Decreto del Segretario Generale n. 563 del 4 AGO 2023

Oggetto: *Approvazione modifica definitiva della perimetrazione e/o classificazione delle aree a pericolosità geomorfologica del Piano Stralcio per l'Assetto Idrogeologico (PAI) – Rischio da frana dell'ex Autorità di Bacino Interregionale della Puglia, Unit of Management ITR1611020 “Regionale Puglia e interregionale Ofanto”, relativamente al Comune di Giovinazzo (BA), zona periurbana nei pressi della “Strada Vicinale Patierno”.*

Proposta di Aggiornamento del “PAI - Assetto Geomorfologico”

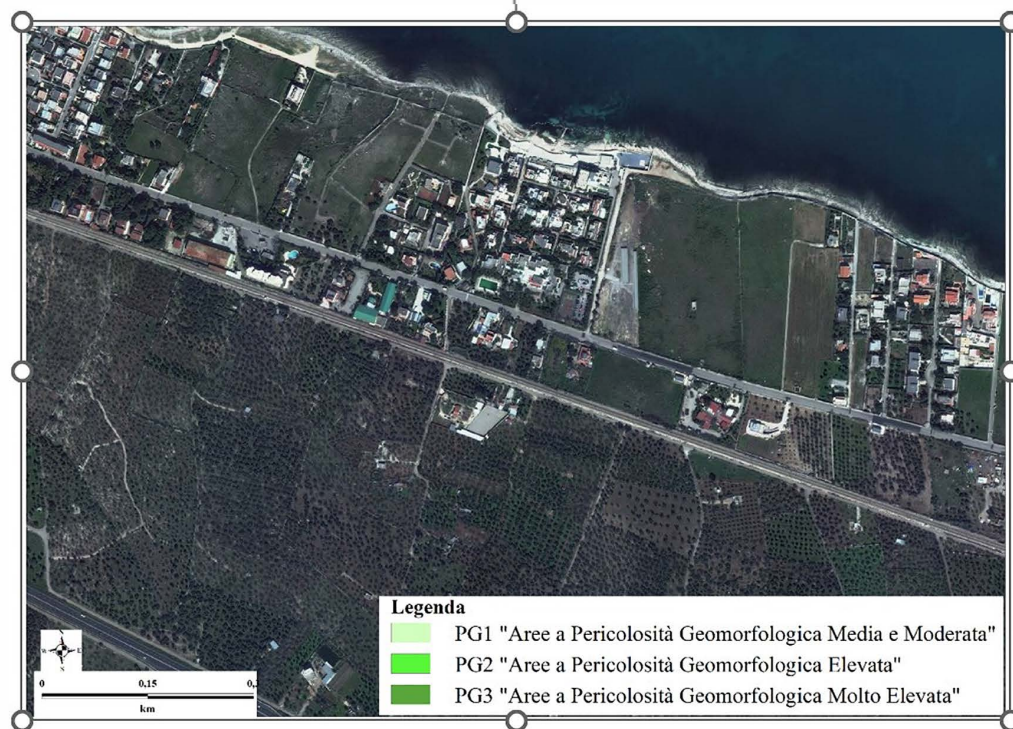
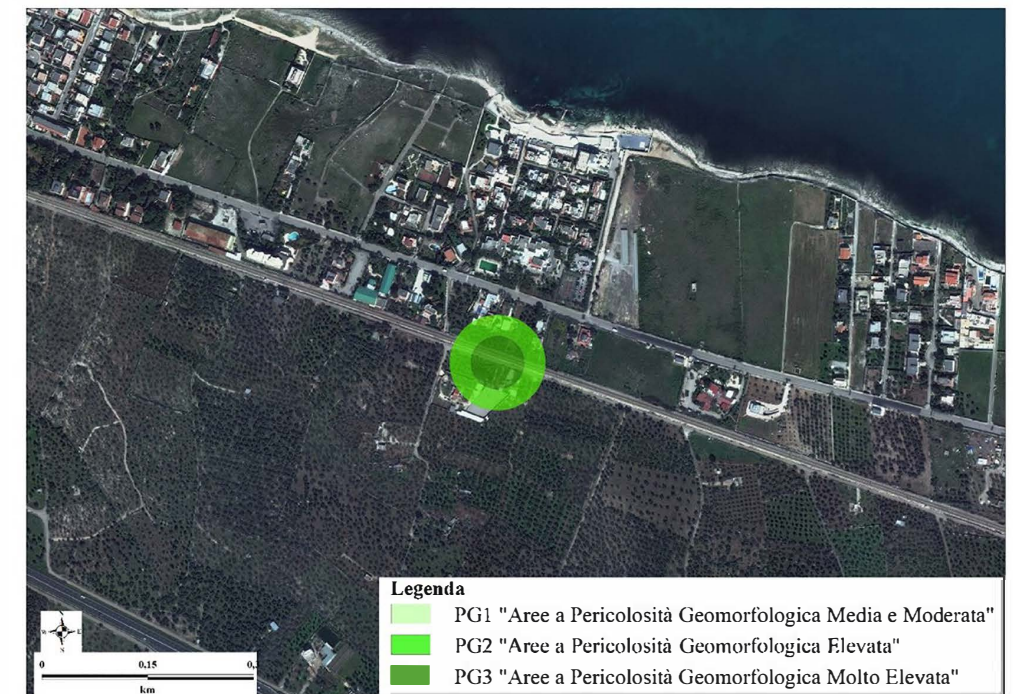
Nessuna classificazione di «*Pericolosità Geomorfologica*» nell’area in esame.

Introduzione di classificazioni di «*Pericolosità Geomorfologica Molto Elevata – PG3*» e di «*Pericolosità Geomorfologica Elevata – PG2*» correlate alla presenza di cavità naturale.
